KOMINIARSKA SPÓŁDZIELNIA PRACY "ŚW. FLORIAN"
WROCLAW, UL. ŚW MIKOŁAJA 16/17

Opinia Nr 008306

z przeprowadzonych oględzin - ekspertyzy urządzeń grzewczo-kominowych
w budynku przy ul. *Współwycieczki 284/6 Wrocław*
dotycząca urządzeń grzewczo-kominowych używanych przez *MFB Sp. z o.o.*
BOK Podgórze.

Opis 08300

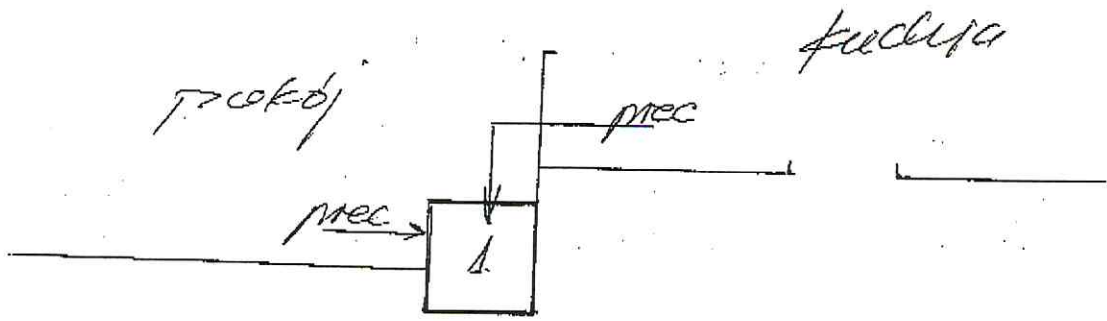
Przewód kominowy w d. o wym. 50x50cm
może być przeznaczony do podłączenia:
- pieca grawitacyjnego w kuchni
- pieca grawitacyjnego w pokoju
Wentylacja wyrównoważająca o średn 150mm w okolicy
funkcyjnej - ciąg mechaniczny
- lub pieca CO na paliwo stałe

Kocioł gazowy z went. kominową specjalną
połączeń do wentylacyjnej utrudnionej powietrno-
specjalnego zgodne z wymogami producenta

Inne uwagi: *Nawiew powietrza mechaniczny.*
